## CCR-VIA -- COMITATO DI COORDINAMENTO REGIONALE PER LA VALUTAZIONE D'IMPATTO AMBIENTALE

**Giudizio n° 2865 del 08/02/2018**

**Oggetto** Adeguamento viabilità esistente del progetto "Adeguamento tecnico impianto eolico mediante intervento di Repowering delle torri esistenti e riduzione numerica degli aerogeneratori"

**Valutazione preliminare ai sensi dell'art. 6 comma 9 D.Lgs. 152/2006 e s.m.i.**  
**E2I ENERGIE SPECIALI S.r.l. (Ex EDISON Energie Speciali S.p.A.) – Razionalizzazione ed allargamento di tratti di viabilità impianto eolico – Castiglione Messer Marino (CH)**

Fig. 1 – Nuova viabilità di progetto in fucsia (dalla Tav. 1)

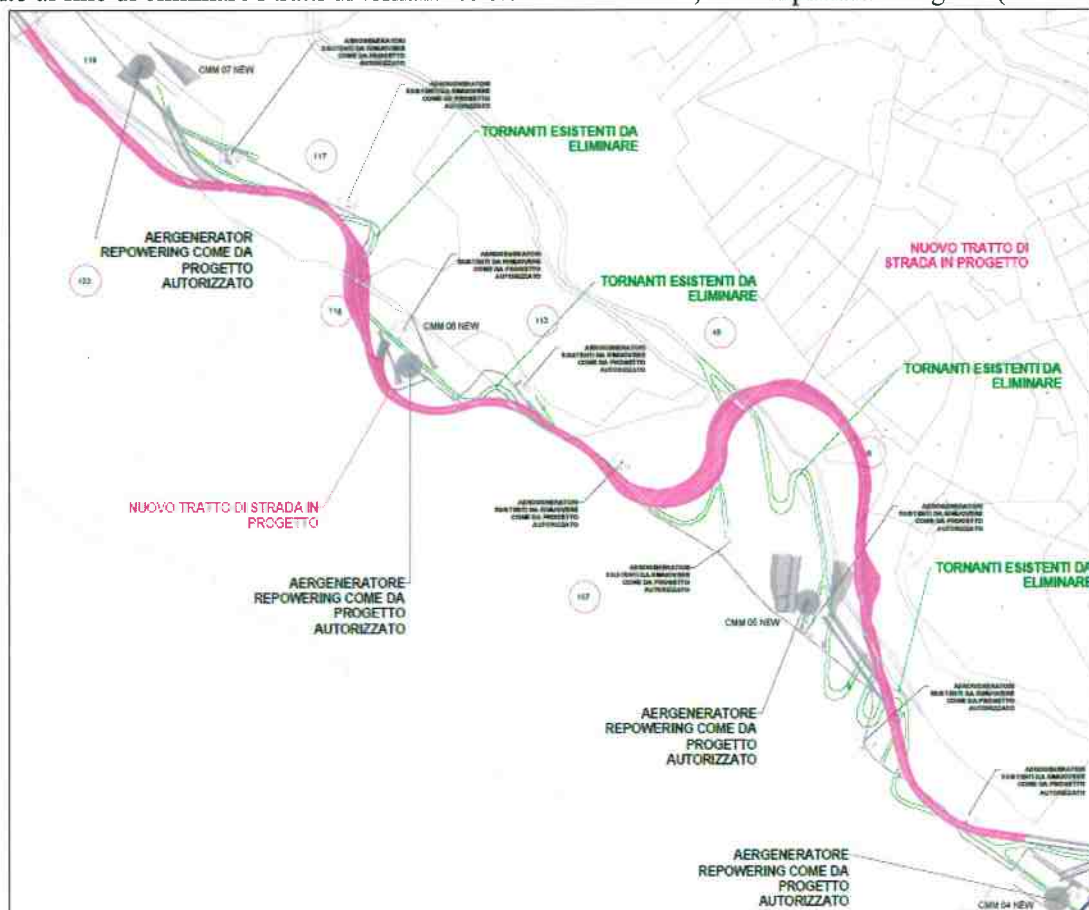
In fase di progettazione esecutiva, con l'aggiudicazione del tipo di aerogeneratore, si è reso necessario modificare il tracciato della strada comunale per il collegamento delle WTG, avendo riscontrato che per il loro trasporto bisogna realizzare n. 2 tornanti.

Si riferisce che con l'esecuzione dei lavori in oggetto non verranno abbattuti alberi, non sarà modificato in alcun modo l'impianto eolico autorizzato e non si modificherà il regime delle acque superficiali. Si interviene pertanto al fine di eliminare i tratti di tornanti esistenti molto stretti, come riportato di seguito (colore fucsia):
